5 Sonstige Anpassungen von Festsetzungen, Geltungsbereich und Entwicklungsräumen aus Plausibilitätsgründen oder aufgrund bestehender politischer Beschlüsse kreisangehöriger Städte

Die Darstellung der Änderungen im Detail erfolgt unter den Nummern P 01 – P 24b.

Änderungs-Nr. P 21, Erkrath

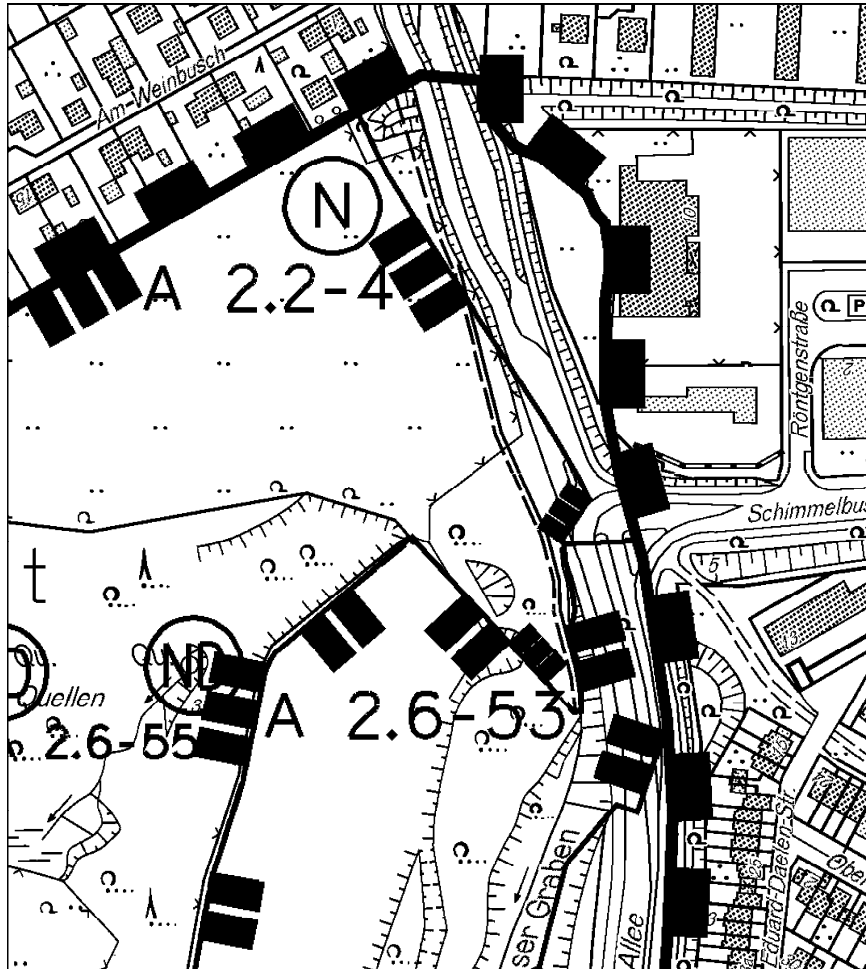
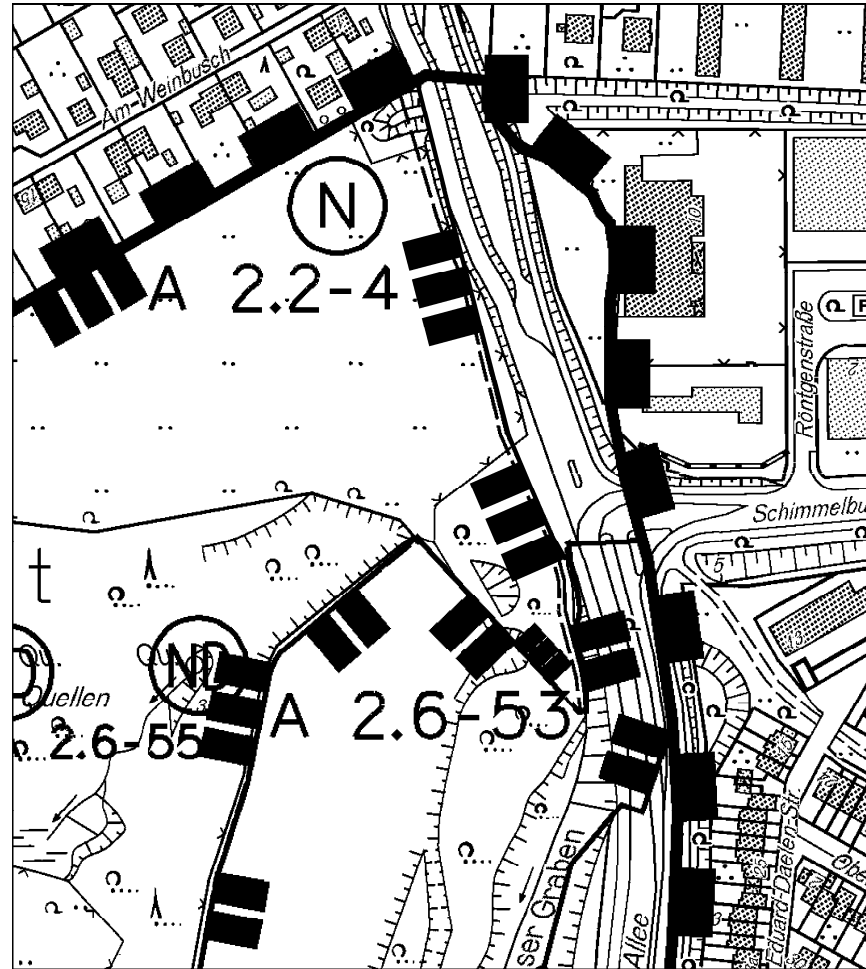
Erläuterung: Anpassung der Grenzen des NSG A 2.2-4 „Schlackenhalde/ Bruchhauser-Feuchtwiesen“ an die L 403 in Hochdahl.

Änderungs-Nr. P 23, Langenfeld

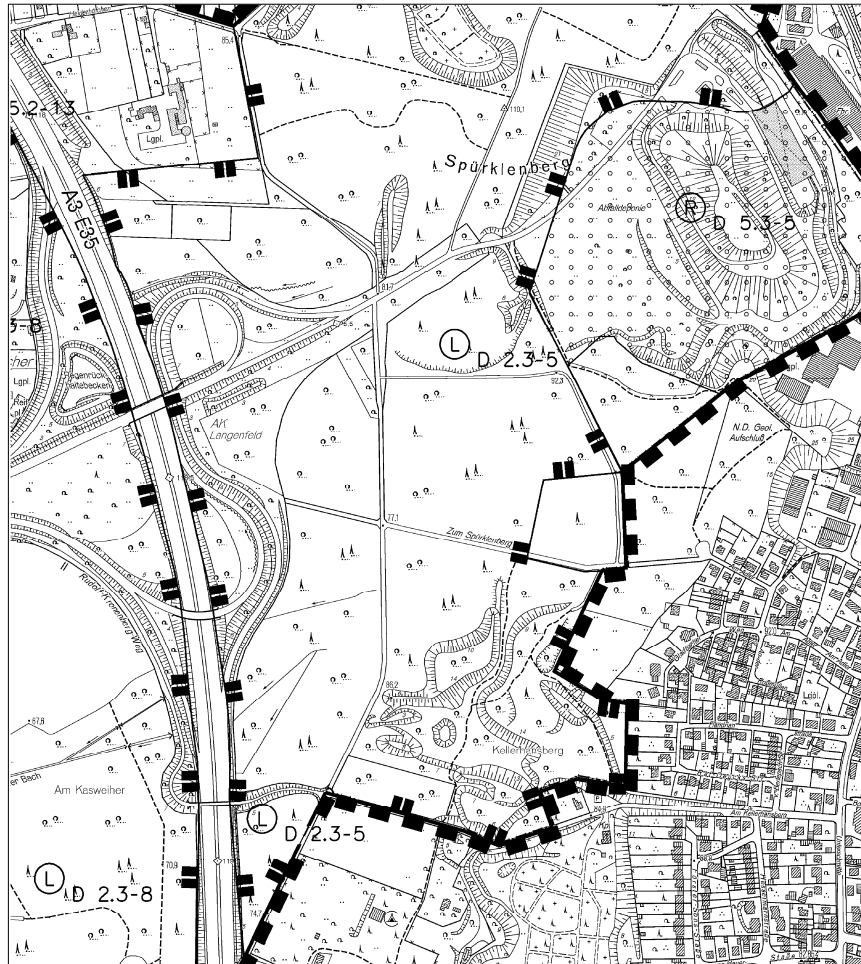
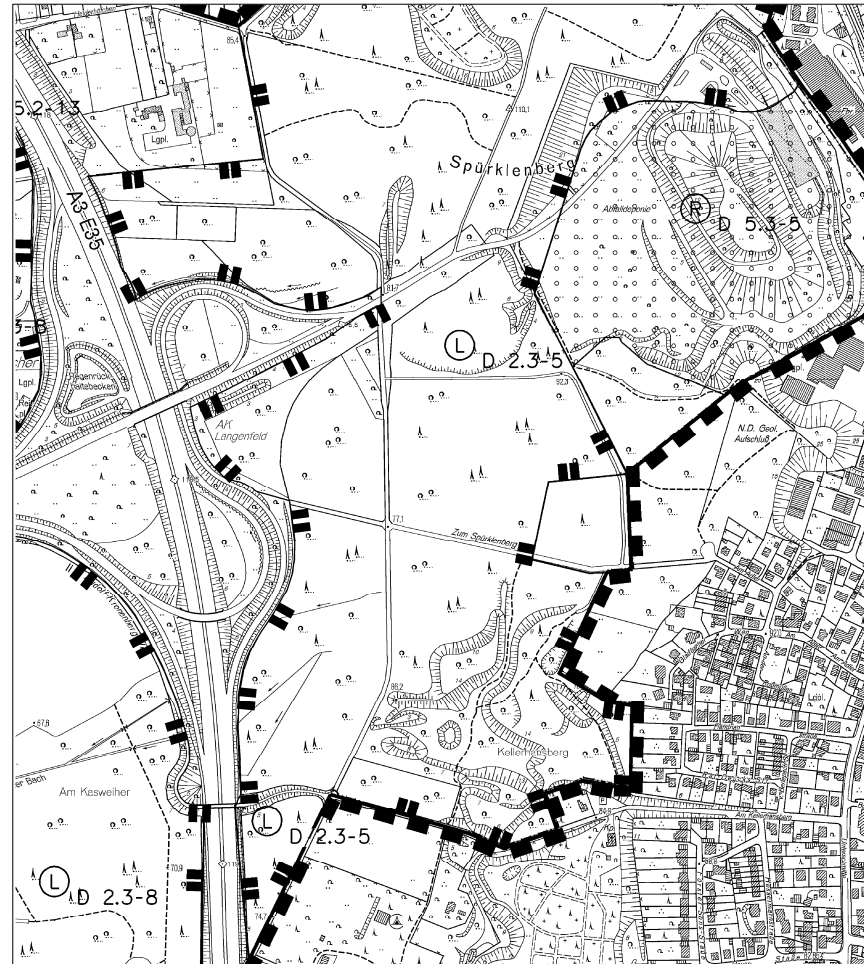
Erläuterung: Herausnahme der A 542 aus dem LSG D 2.3-5 Wenzelberg/ Spürklenberg

Änderungs-Nr. P 24a, Langenfeld

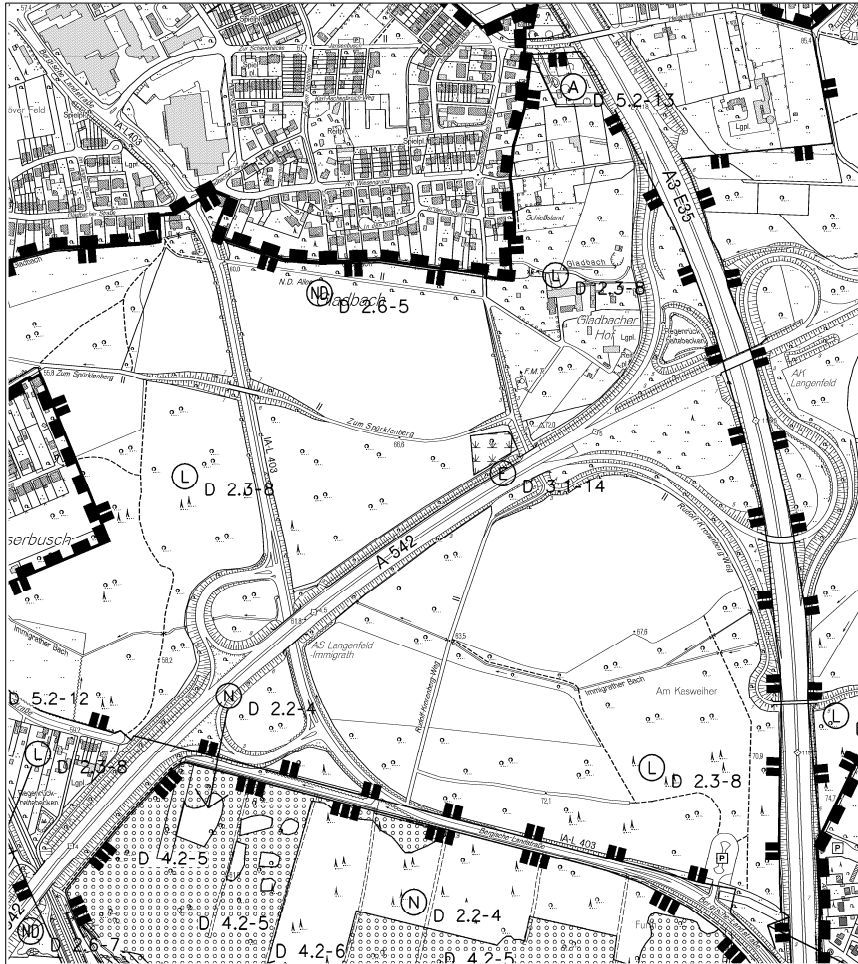
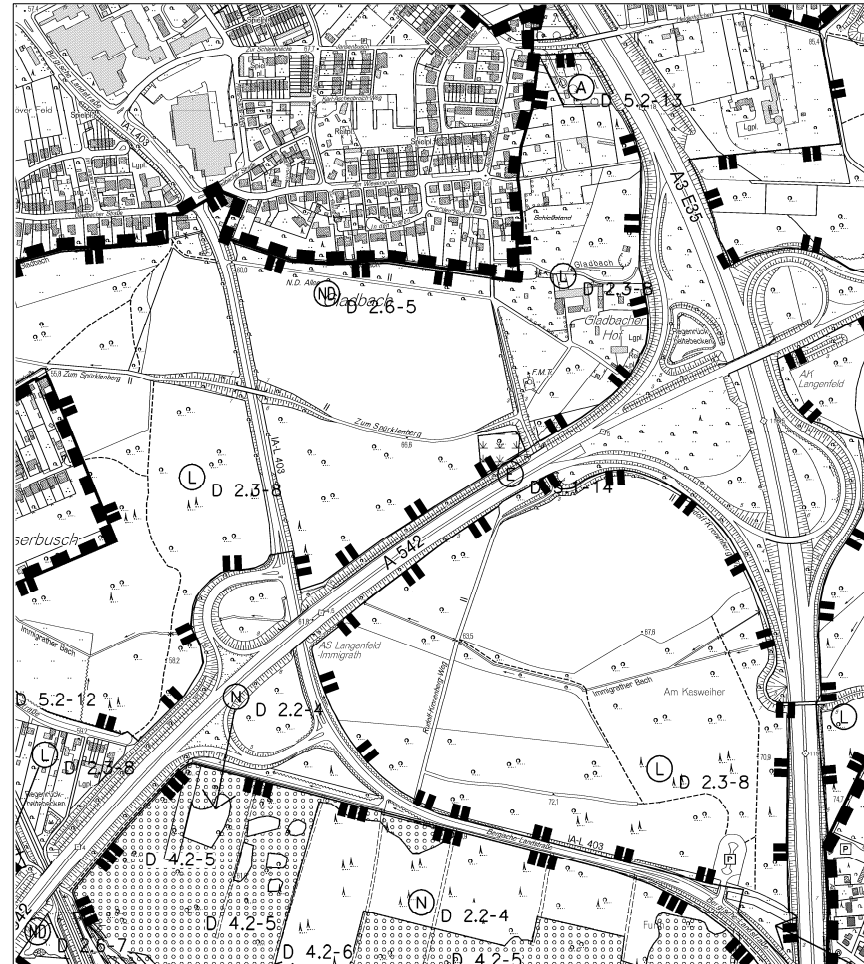
Erläuterung: Herausnahme der A 542 aus dem LSG D 2.3-8 Kaiserbusch/ Furth/ Hapelrath/ Galkhausen/ Reusrath/ Mittelheide

Änderungs-Nr. P 24b, Langenfeld

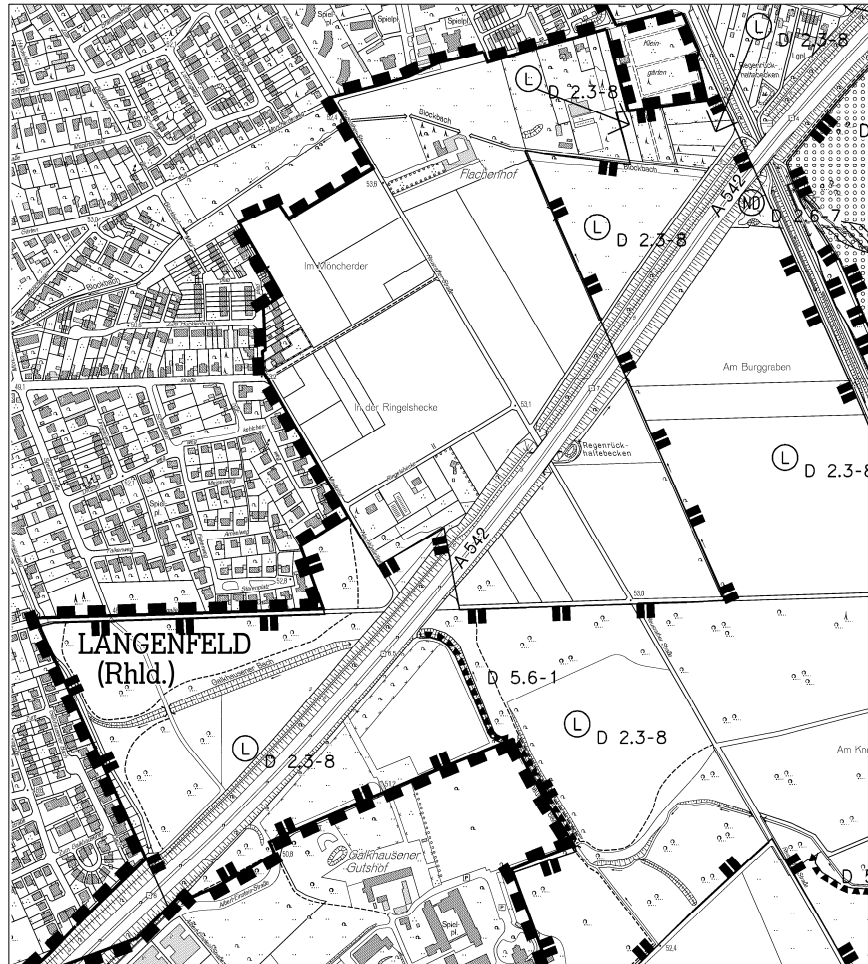
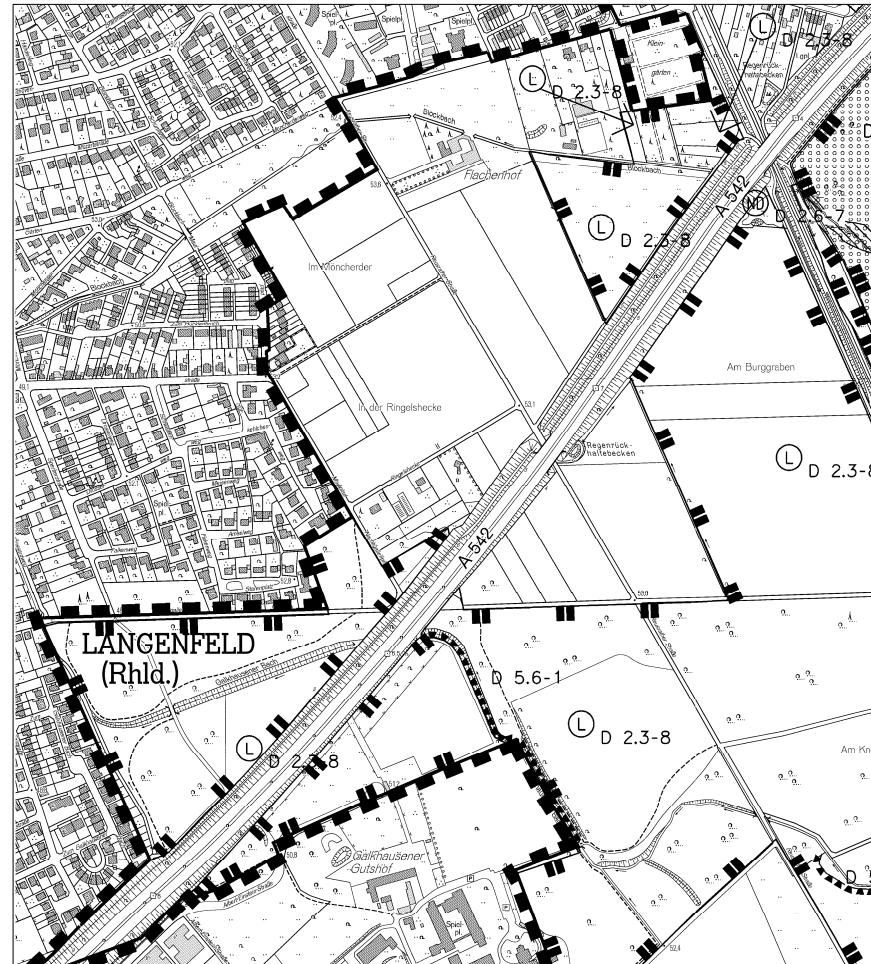
Erläuterung: Herausnahme der A 542 aus dem LSG D 2.3-8 Kaiserbusch/ Furth/ Hapelrath/ Galkhausen/ Reusrath/ Mittelheide
